改善箇所説明図

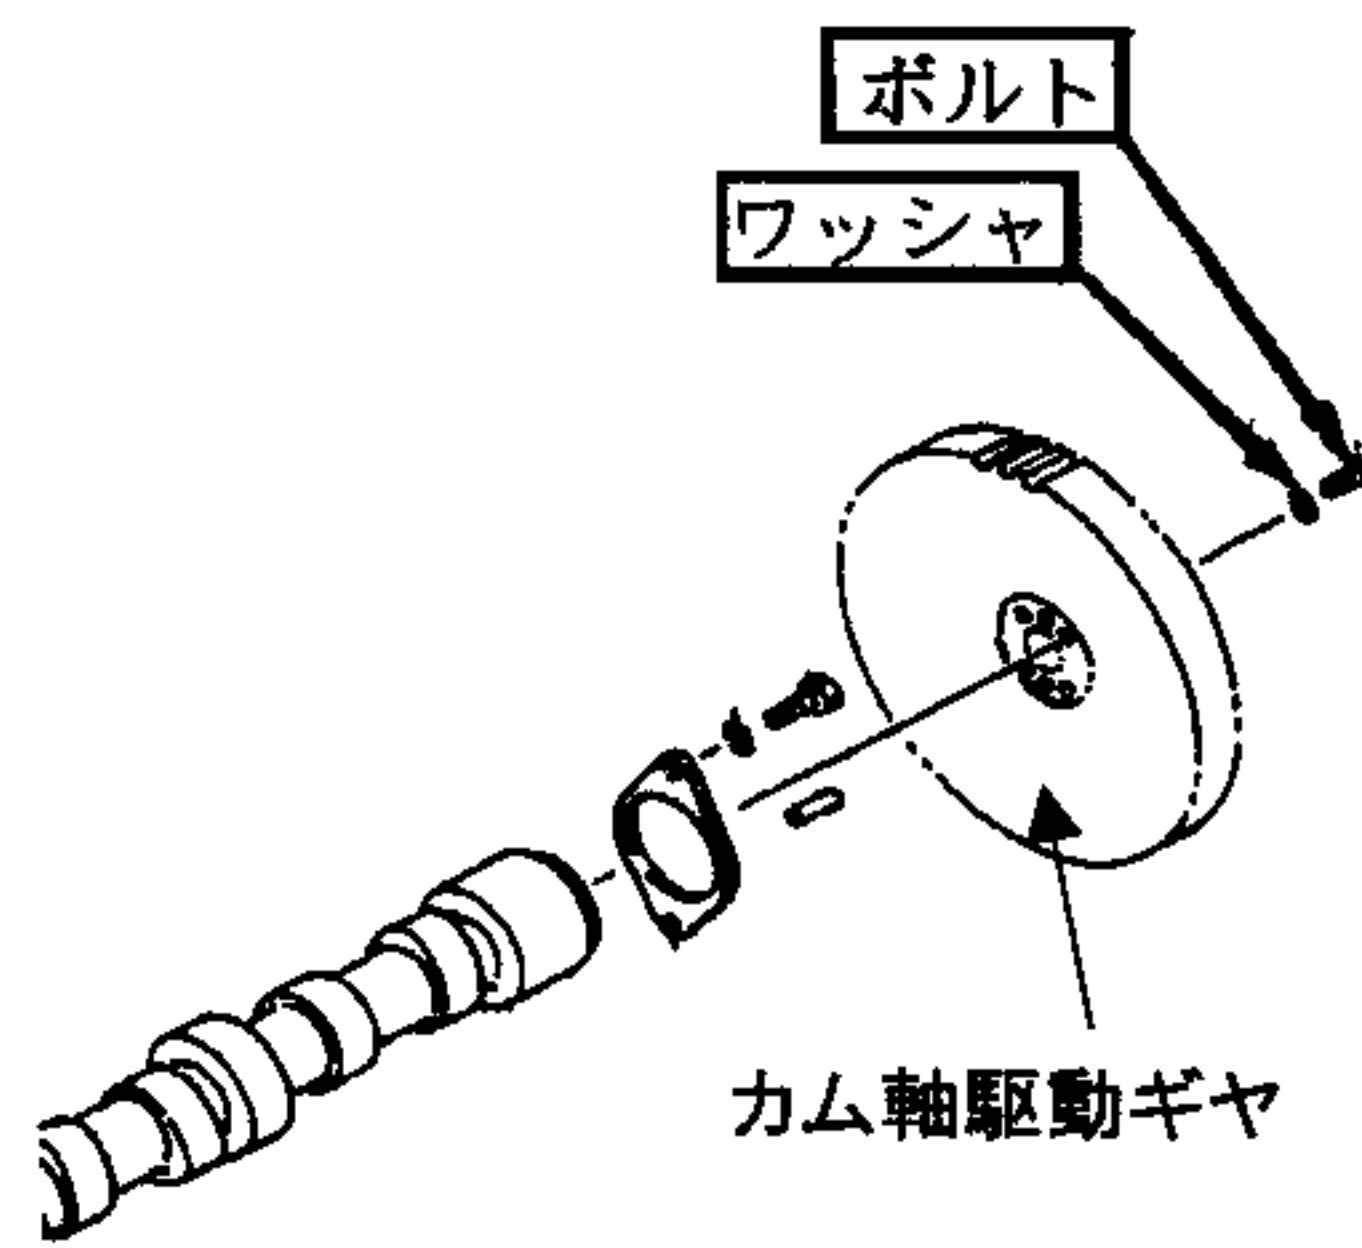
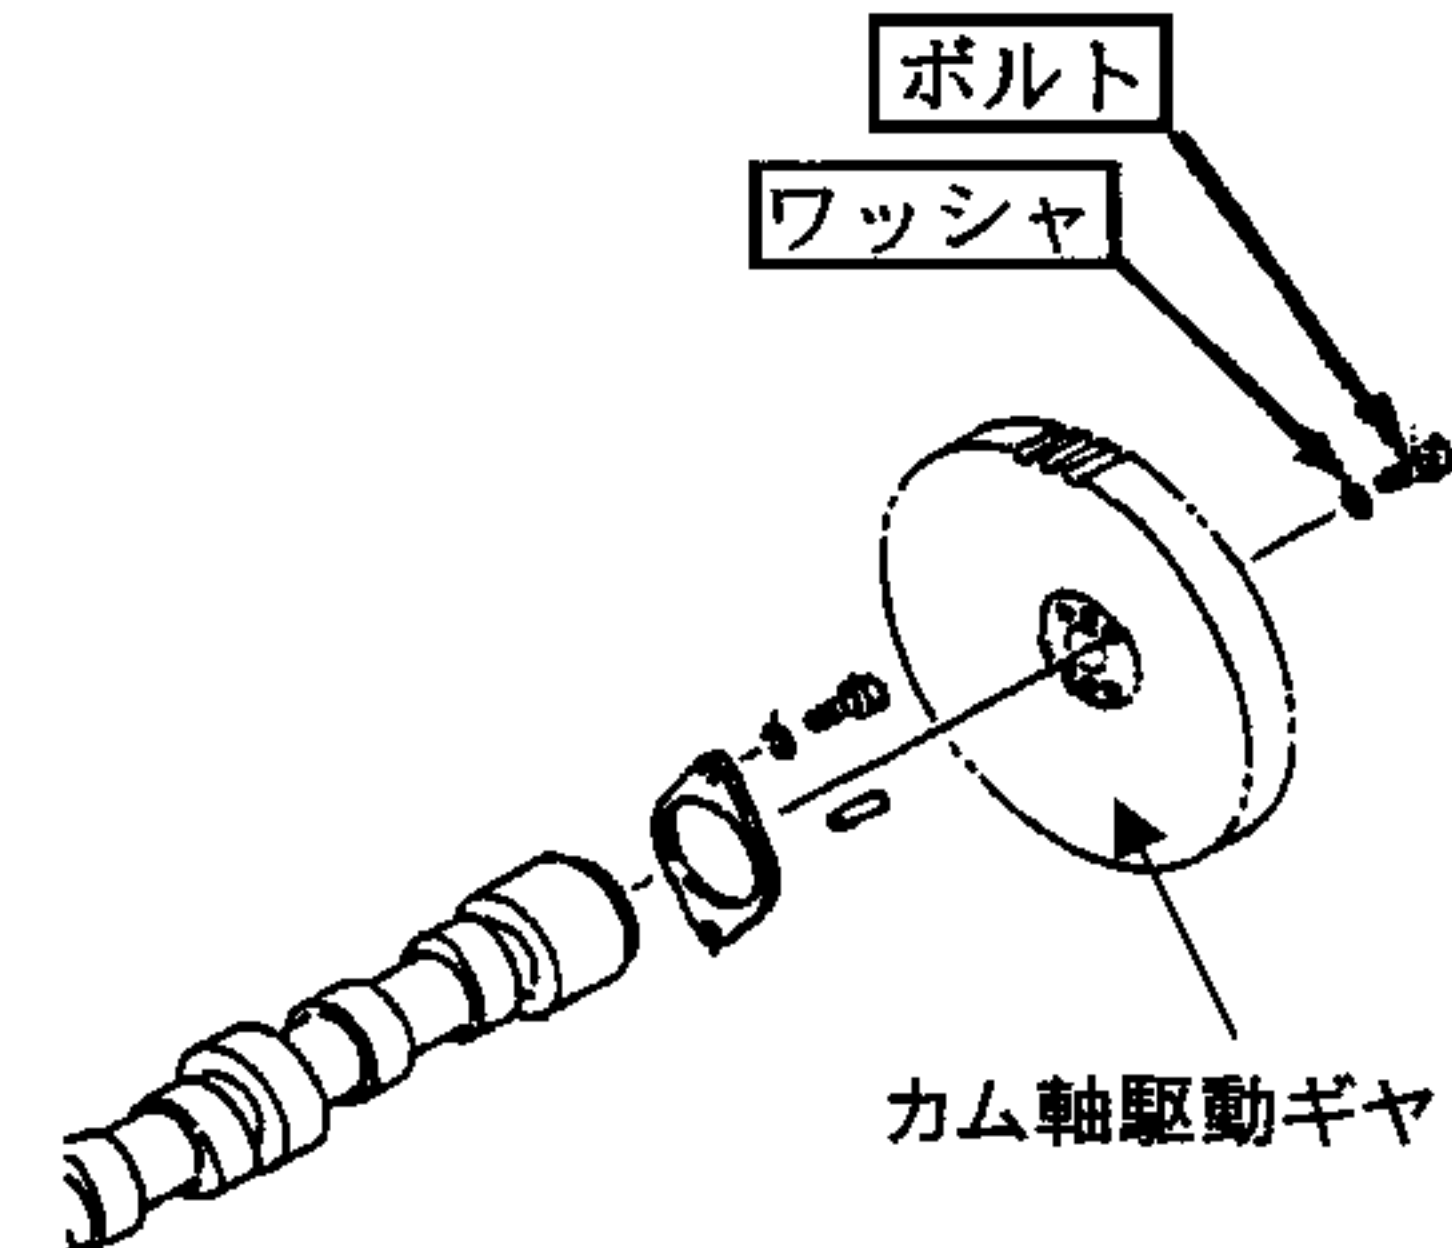
原動機のカム軸駆動ギヤ取り付けボルトにおいて、締付け力が不十分なものがあり稼働中に緩んで緩みが生じたまま使用を続けた場合、取り付けボルトが折損してカム軸を駆動しない状態になり、原動機が停止して再始動できなくなるおそれがある。

改善前	改善後
 ボルト ワッシャ カム軸駆動ギヤ ・ボルトの材質：10.9T（4本） ・ワッシャ：スプリングワッシャ ・締付け工具：インパクトレンチ	 ボルト ワッシャ カム軸駆動ギヤ ・ボルトの材質：12T（4本） ・ワッシャ：ハードワッシャ ・締付け工具：トルクレンチ
改善の内容 全車両、当該ボルトとワッシャを対策品と交換する。また、トルクレンチによって、締付けトルクを規定する。
